「消費生活用製品安全法施行令の一部を改正する政令」にともなう

塩ビちゃん 使用可能ライターの変更について

新しい塩ビちゃん使用可能ライター
CR-ML-17<PSC>

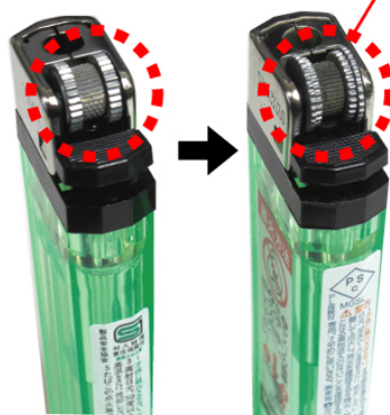
■新しいライターの仕様変更点

① 子供が着火しにくくするため2段階式になっています。

② 「子供に触れさせない!」のマークと着火方法のラベルが貼付してあります。

③ PSCマーク(国の定めた技術上の基準に適合した印)が付いています。

■「消費生活用製品安全法施行令の一部を改正する政令」の施行により、平成23年9月27日以降は従来の「塩ビちゃん用ライター」は販売禁止となります。改めまして技術基準を満たしたライター(PSCマーク付)である新しい「塩ビちゃん用ライター」を販売します。
